電腦模擬外觀：左側（東向）立面

依台中市第61次建照復核會議結論：

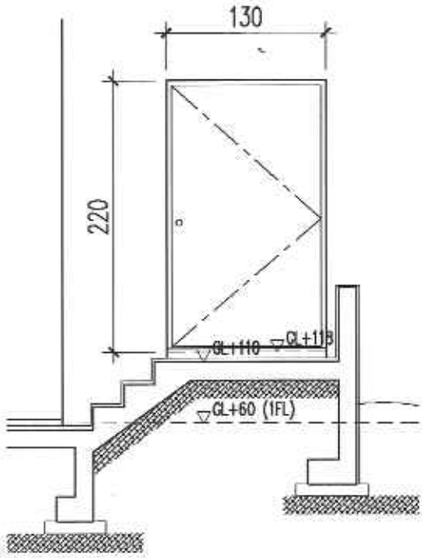
安全梯增設出口 SD2（130cmX220cm）

面積=1.3x2.2=2.86 平方公尺

變更檢討：2.86/1139.8=0.251% < 10% OK!
